改善箇所説明図

改善措置の内容

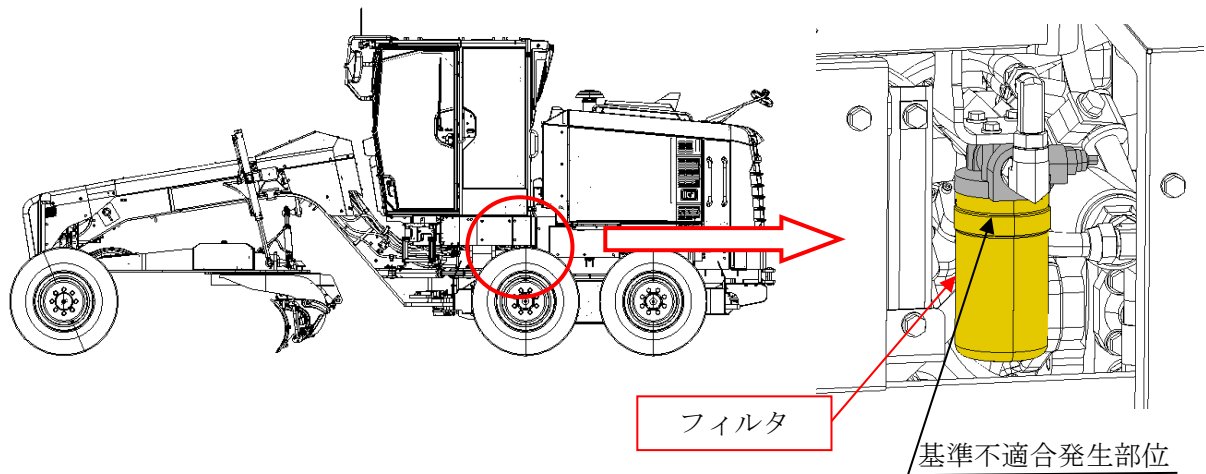
グレーダにおいて、静油圧変速機のピーク圧の検討が不十分なため、アクセルペダルを踏み込んだまま前後進スイッチの切り替え操作を行うと、油圧回路内のフィルタに許容圧力を超える圧力がかかる場合がある。そのためそのまま使用を続けると、フィルタが破損して作動油が漏れ、走行不能に至るおそれがある。

全車両、車体コントローラのプログラムを書き換え、フィルタに許容圧力以上の圧力がかからないようにする。また、フィルタを新品に交換する。
